DETERMINAZIONE DEL DIRIGENTE SERVIZIO VIA E VINCA 1 dicembre 2017, n. 177

D.Lgs. n. 152/2006 e ss.mm.ii. – L.R. 11/2001 e ss.mm.ii. – Verifica di Valutazione di Impatto ambientale del progetto “Opere di difesa idraulica dell’abitato dagli allagamenti, Lama Bonasiere. Lotto di completamento” Comune di Terlizzi (BA) - Accordo di Programma del 25.11.2010.

Fig. 3 - Inquadramento dell'intervento su stralcio PRG

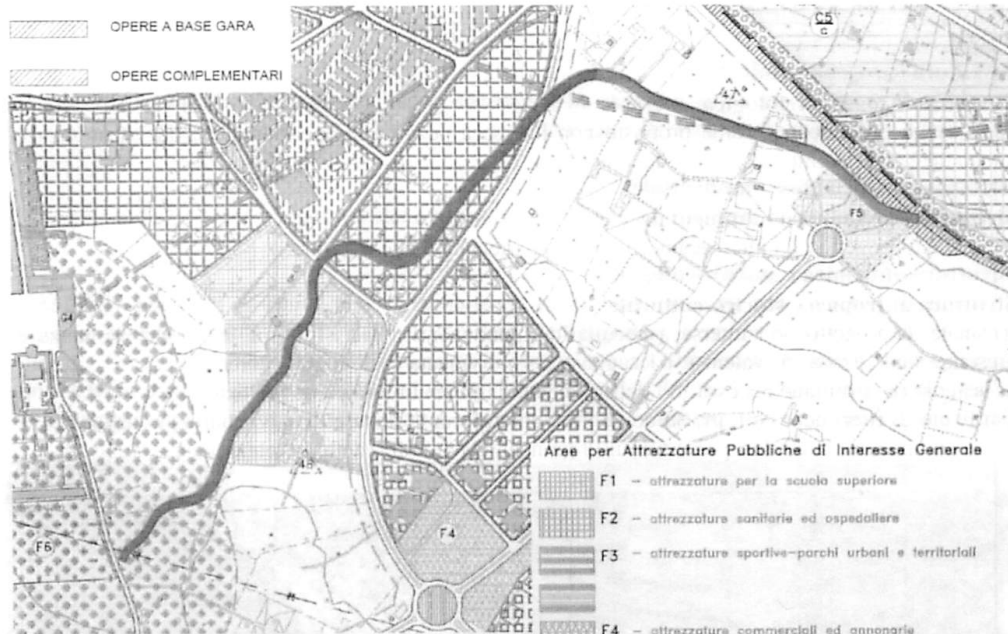
Per quanto sopra indicato, sembra pertanto evidente una incoerenza sotto il profilo urbanistico della quale dovrà tenersi conto in sede di approvazione, trattandosi di una variante urbanistica che potrebbe comportare trasformazioni urbane che debbono essere oggetto di valutazione.

Fig. 3 - Inquadramento dell'intervento su stralcio PRG

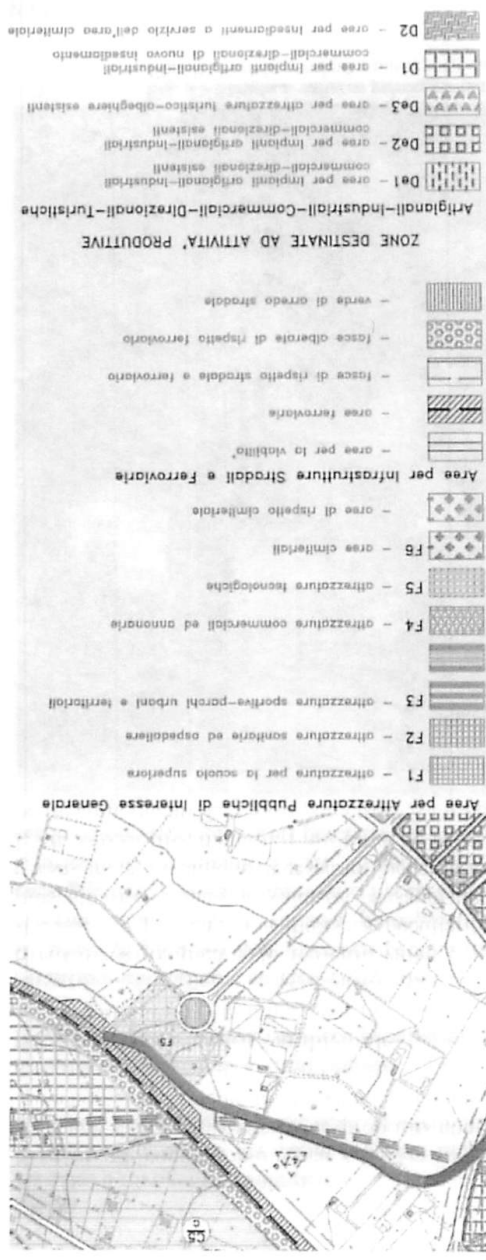
Il R.U.P. del Comune di Terlizzi, arch. Gianferrini, nella stessa conferenza di servizi, ha dichiarato inoltre che: "in riferimento al parere espresso dal Comitato Regionale per la VIA, si precisa sinteticamente ... che relativamente alla planimetria di progetto <stralcio strumento urbanistico – Elaborato 13.1> si rileva un refuso circa la sovrapposizione dell'andamento del canale di progetto che, di fatto, ha determinato una erronea valutazione da parte del Comitato VIA per quanto attiene la necessità di una variante urbanistica relativa all'interessamento dell'area ferroviaria. Si rileva, altresì, che detto refuso ha determinato inoltre una ulteriore erronea valutazione del Comitato rispetto all'andamento del compluvio della Lama Bonasiere e del canale in progetto".

In data 16/10/2017 è stata quindi trasmessa dal Commissario Delegato contro il dissesto idrogeologico alla Sezione Ecologia (con nota prot. 4138 del 16/10/2017) l'integrazione documentale consistente nella tavola 13.1 corretta.
